**Avis de la Mission Régionale d'Autorité environnementale
de Bourgogne-Franche-Comté
sur la mise en compatibilité par déclaration de projet
du plan local d'urbanisme (PLU) de Meroux
sur la commune de Meroux-Moval (90)**

N° BFC-2026-0012964/A PP

Figure 1: Localisation du Stecal N-enR (« zone de projet ») et de l'EBC à supprimer
(source : pièce n°3 « Évaluation environnementale »)

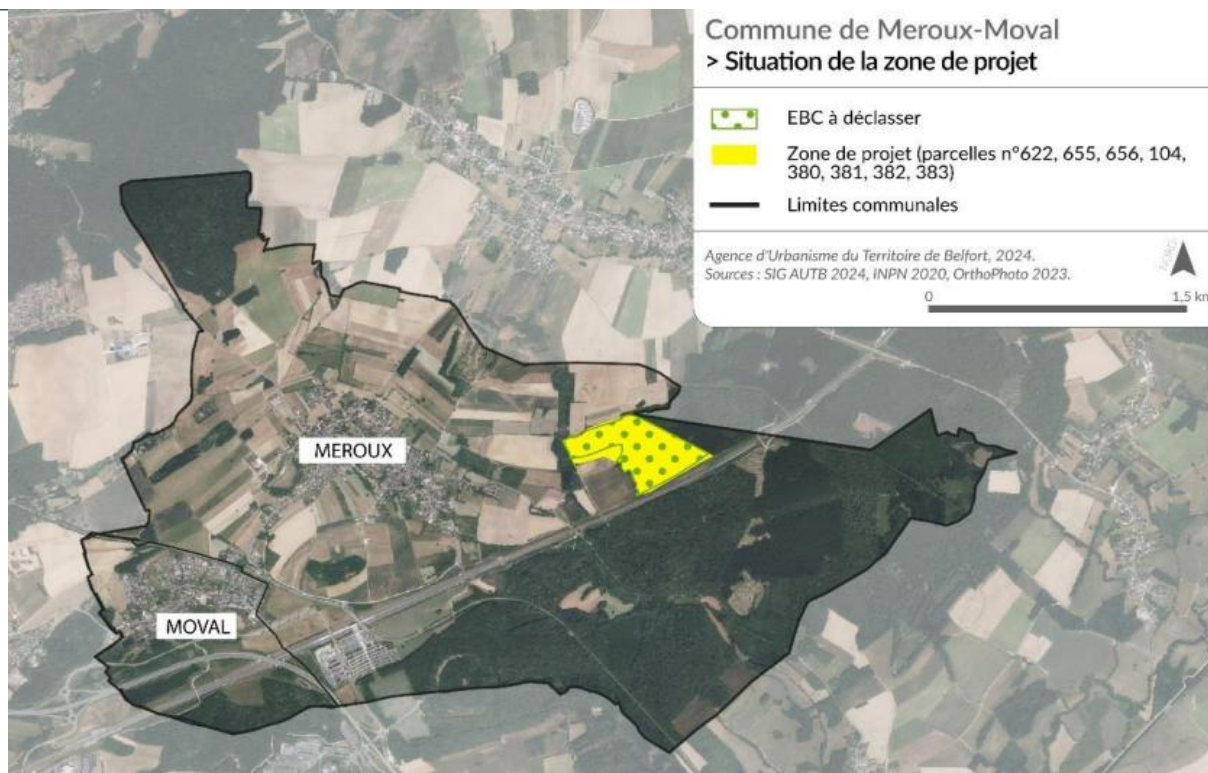
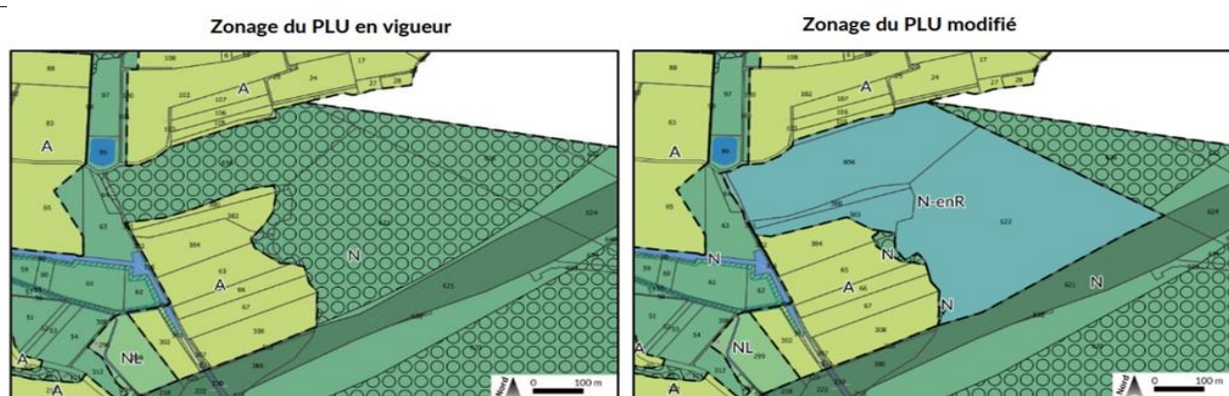
La MRAe remarque que la surface du Stecal envisagé (21,13 ha) est très supérieure à la surface clôturée du projet (5,37 ha) (cf. figure 3 ci-dessous). La création du Stecal implique une consommation d'espaces naturels, agricoles et forestiers (Enaf) importante. De même, la suppression de la protection du boisement (suppression de l'EBC) porte sur 18,67 ha, ce qui est bien supérieur au défrichement nécessaire pour le projet, estimé par le dossier à 5 ha⁹ (cf.4.2). La création de l'accès au site ou le recul de la clôture par rapport aux limites séparatives ne justifient pas de tels écarts selon la MRAe. Le dossier n'apporte aucune justification sur la délimitation de surfaces aussi importantes¹⁰.

La MRAe rappelle par ailleurs que l'emprise du Stecal doit rester limitée (par définition, comme l'exige la réglementation), ce qui n'est pas le cas en tout état de cause, au regard de la surface du projet de parc photovoltaïque envisagé.

La MRAe recommande de réduire les surfaces du secteur de taille et de capacité d'accueil limitées (Stecal) d'une part et de la suppression de l'espace boisé classé (EBC) d'autre part, en les adaptant à ce qui est strictement nécessaire pour le projet de parc photovoltaïque.

Figure 4 : Habitats naturels (à gauche) et zones humides (à droite) sur l'aire d'étude rapprochée du projet (source : étude d'impact)

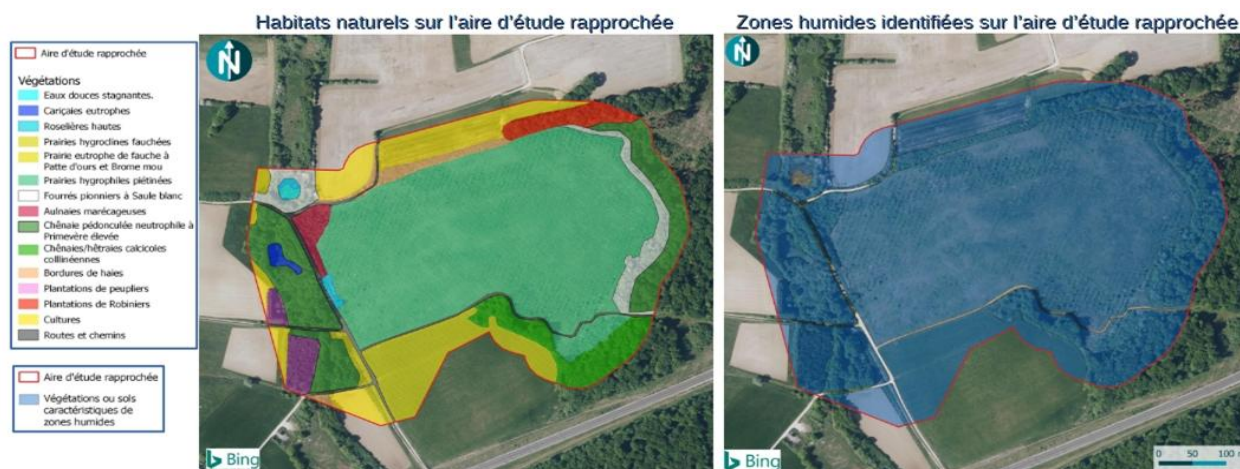
Comme indiqué précédemment (chapitre 3 du présent avis), l'analyse de l'état initial concernant la biodiversité n'a pas porté sur l'ensemble des secteurs modifiés par le PLU. Le secteur boisé de la partie sud-est du Stecal en particulier, également concerné par la suppression de l'EBC, n'a pas fait l'objet d'inventaires. Il conviendra de compléter l'analyse de l'état initial sur l'ensemble des secteurs concernés par la mise en compatibilité du PLU.

La MRAe relève que les secteurs concernés par la mise en compatibilité du PLU mais n'ayant pas fait l'objet d'inventaires écologiques sont susceptibles, au vu de ces éléments, de présenter un intérêt en termes de biodiversité.

Afin d'identifier la présence de zones humides, un diagnostic spécifique a été réalisé, sur la base des deux critères définis par la réglementation : le critère « végétation » et le critère « sol ». Ce diagnostic montre que la quasi-totalité de l'aire d'étude rapprochée du projet est une zone humide (cf. figure 4 ci-dessus).

La MRAe recommande vivement d'évaluer les incidences de la mise en compatibilité du PLU sur les milieux naturels et les zones humides et de présenter des mesures d'évitement, de réduction ou de compensation adaptées et relevant du champ de compétence du PLU.
